日光大棚温室建设项目
图纸答疑

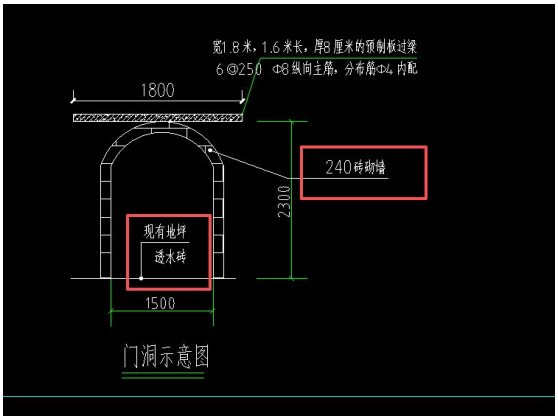
1. 日光温室平面图 240 砖砌墙，砖的材质请明确？地面标注透水砖，又标注现有地坪，请明确地坪是否是要做透水砖？

回复：普通烧结粘土砖；是透水砖铺地。

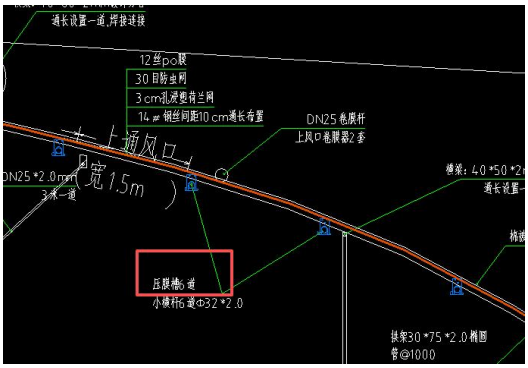
2. 日光温室剖面图请明确压膜槽材质？700mm 宽的砖铺过道，请明确砖的规格及材质，是否为红机砖面层？

回复：1.0mm 热镀锌大棚专用压膜槽；是。

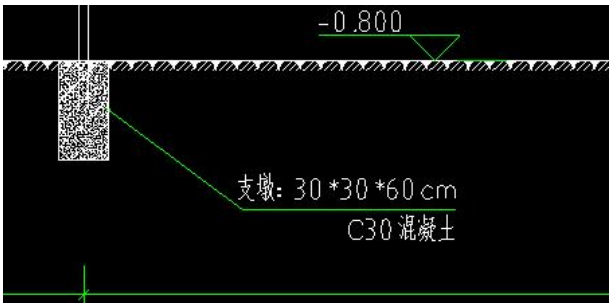
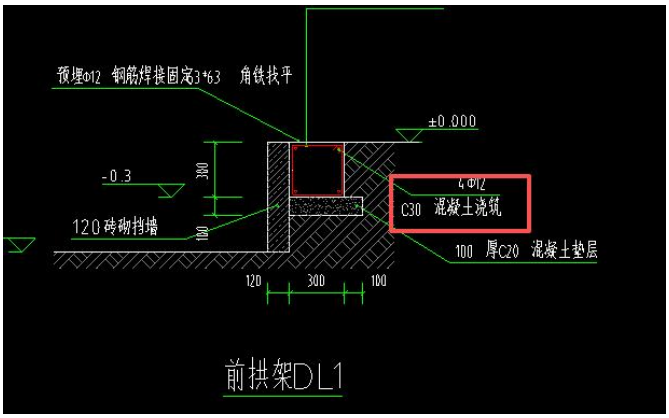
3. 设计说明地梁混凝土强度 C25，支墩混凝土强度 C25。但日光温室剖面图地梁及支墩混凝土强度为 C30，前后不统一，请明确以哪个混凝土标号计入预算。

回复：以设计说明为准

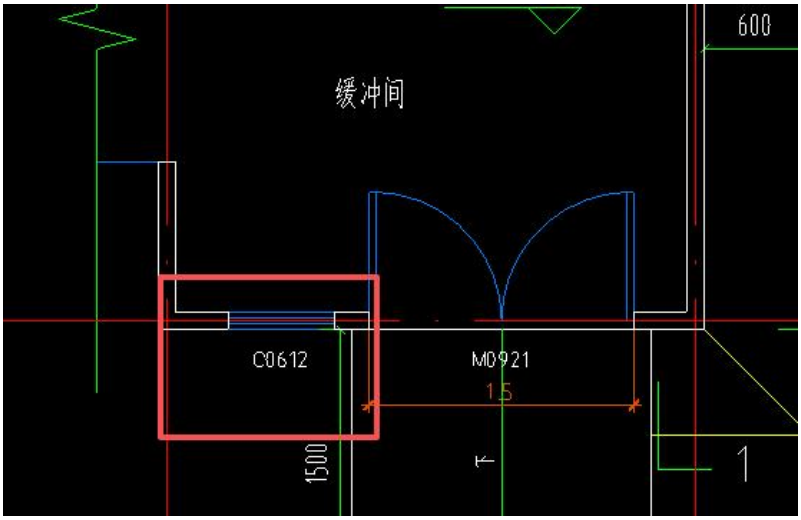
4.缓冲间平面图新做门测量尺寸为宽 1.5m，标注为 0.9 米，门窗表中门洞口尺寸为 1.5 米*2.1 米，窗洞口尺寸为 1.2*1.2 米。日光温室平面图下方门窗表指的是哪个房间的，是否是缓冲间的门窗？若是缓冲间的，门窗表尺寸与平面图尺寸不统一，请明确以哪个计入预算？

回复：是缓冲间，按门尺寸宽 1500 高 2100，窗尺寸宽 600，高 1200 计入。

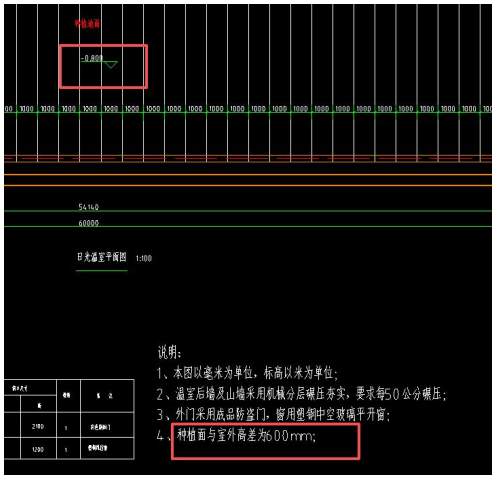
5. 设计说明本工程室内地面标高为-0.800 米，室内外高差 0.8 米。日光温室平面图标注棚内标高为-0.8 米，但是日光温室平面图下方说明种植面与室外高差 600mm，说明与详图不统一，请明确室内下挖高度按多少计入预算？

回复：以-0.8 为准。

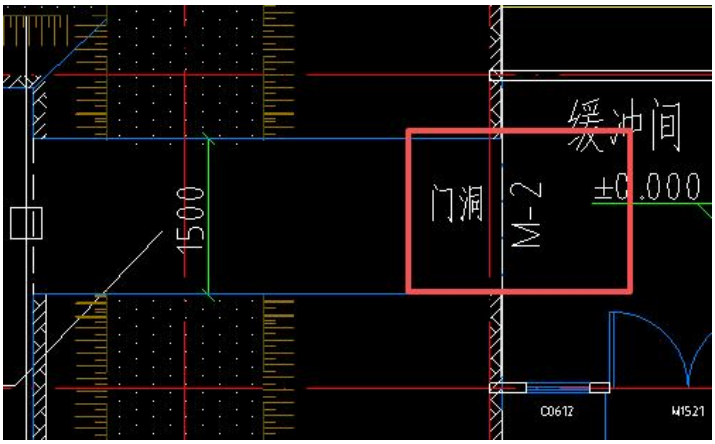
6. 日光温室门洞处门 M-2,请明确尺寸是多少？

回复：1500 宽，具体见门洞示意图。-

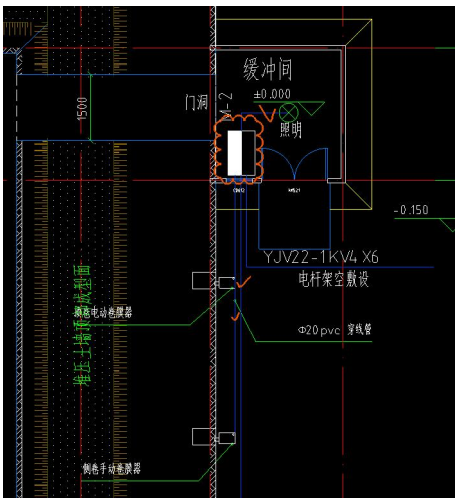
2. 室内配电箱未明确规格型号，室内电气线缆未明确规格、型号、材质。

回复：配线规格为：YJV22-1KV4x6。

滴灌系统图 1:100

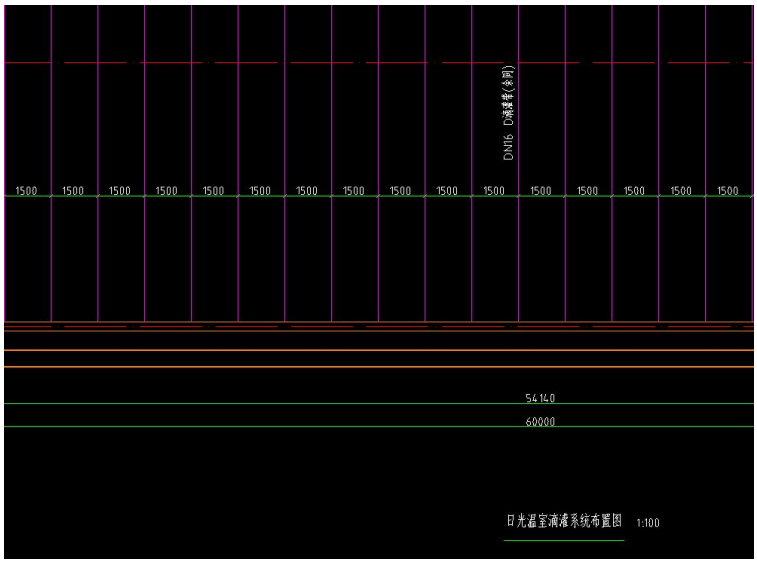
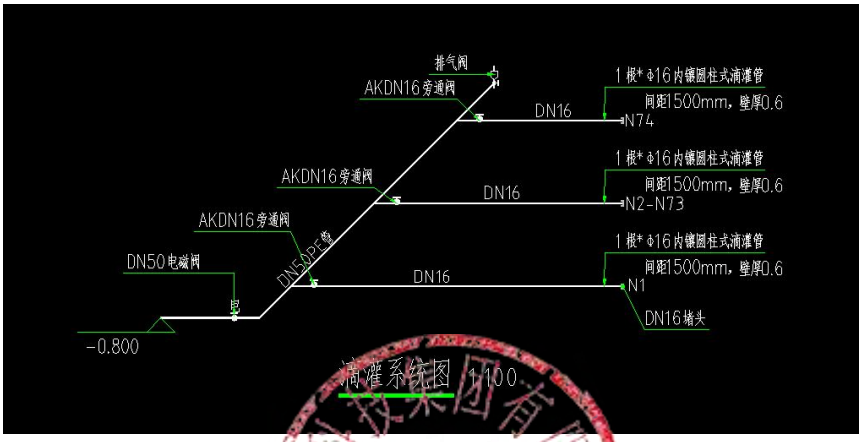
1、日光温室滴灌系统布置图，请提供滴管系统图。

回复：已补充见下图。
